CONSTANCIA DE NOTIFICACIÓN MEDIANTE PUBLICACIÓN DE AVISO

Auto No. 9674 del 02 de octubre de 2020

AUTO N° **09674**

“Por el cual se ordena el archivo de la solicitud de Licencia Ambiental iniciada a través del Auto 0892 del 8 de marzo de 2019 y se toman otras determinaciones”

Figura Pasos y Aspectos Considerados para la Definición y Delimitación del Área de Influencia

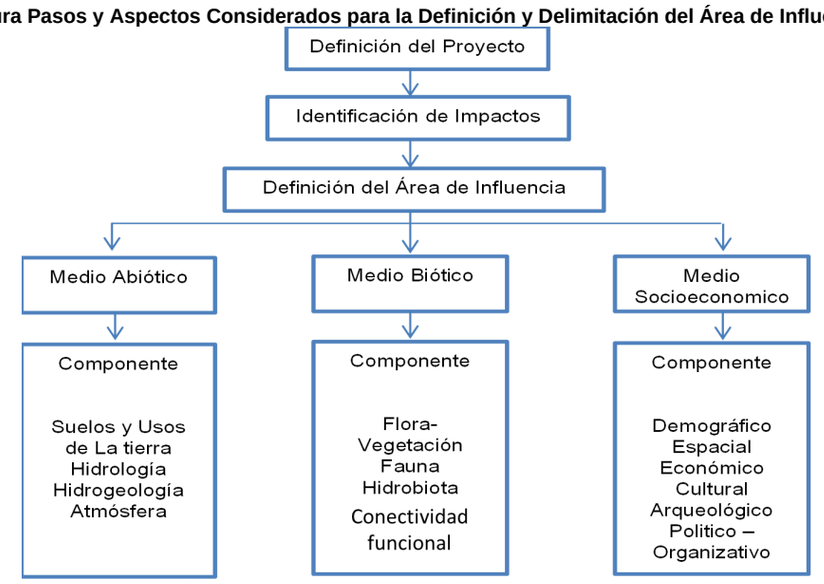
Con base en los resultados que fueron presentados en el capítulo 5.2.2.2 "Análisis de fragmentación y conectividad" del Estudio de Impacto Ambiental inicial (Radicado 2019022045-1-000), se encontró que en el tramo A-B del área de influencia del medio biótico se generaría un cambio principalmente por la construcción del depósito de relaves. El desarrollo de esta obra modificaría las condiciones actuales de la matriz del paisaje, le daría un carácter inhóspito a dicha zona y, suprimiría la permeabilidad y probabilidad de movilidad de la fauna entre áreas núcleo. En este sentido, las alternativas de movimiento de las especies se darían en zonas adyacentes que están por fuera del tramo mencionado, el cambio de esos flujos hace parte del dominio del impacto, por lo cual se generó el requerimiento 5, que se refiere a su ajuste teniendo en cuenta los resultados que fueron obtenidos sobre conectividad ecológica.

- En el escenario prospectivo de ejecución del proyecto, la sociedad sustenta la modificación en la conectividad ecológica dada la pérdida de cobertura natural, sin embargo, reconociendo que si bien esta variable influye en el hábitat de las especies seleccionadas y se relaciona al cambio evidente por el desarrollo del proyecto, también se presentó un amplio sustento del dominio de otras covariables sobre las cuales se identifica que recae una afectación por las obras y actividades que se desarrollarán, no solo en la etapa de construcción sino también en las etapas de operación y cierre. Estas afectaciones modifican la matriz del paisaje, y los parches y corredores son sensibles a ello.

Distinto a lo planteado por la sociedad, se encuentra que la afectación no solo está determinada por la modificación de 161,97 ha de cobertura vegetal, sino que las actividades (en las etapas de operación y cierre) que generan impacto sobre los cuerpos de agua y aumentan el tránsito en las vías, intervienen de manera directa y permanente sobre las condiciones del entorno, lo cual hace que el hábitat genere modificaciones, y por ende la estructura y función de los elementos que propician la conectividad ecológica.

En concordancia con lo anterior, dadas las debilidades en los análisis efectuados, existe un alto grado de incertidumbre en cuanto a los cambios en la composición y funcionalidad de los ecosistemas para evaluar la respuesta real del desplazamiento de las especies y la calidad de hábitat por la modificación en los ecosistemas presentes en el área. En este sentido no se tiene un planteamiento certero para el manejo del impacto, su escala de manifestación y su interacción con otros componentes que define la integridad ecológica, considerando adicionalmente, que los resultados obtenidos no representan la realidad actual de la región en cuanto al atributo de conectividad ecológica, lo cual lleva a cuestionar la trascendencia y el dominio del impacto, y como consecuencia, la delimitación actual del área de influencia.

Figura 7-1 Tramos de Cauce donde se Presenta Disminución del Flujo Base

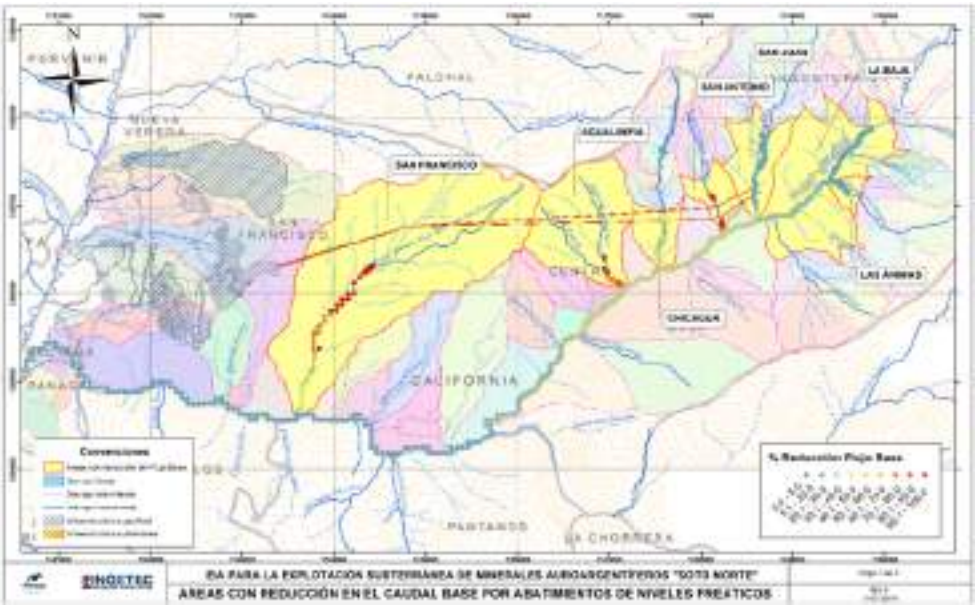
no analiza lo que representa la reducción del caudal base en los diferentes meses del año o en condiciones extremas como puede ser la presencia de un fenómeno de El Niño fuerte, o simplemente, durante los meses de menores precipitaciones del año. Tal ausencia de análisis tanto en la evaluación de los impactos como en los planes de manejo ambiental propuestos no permite un pronunciamiento respecto de sobre de la solicitud de la licencia ambiental del proyecto "Soto Norte".
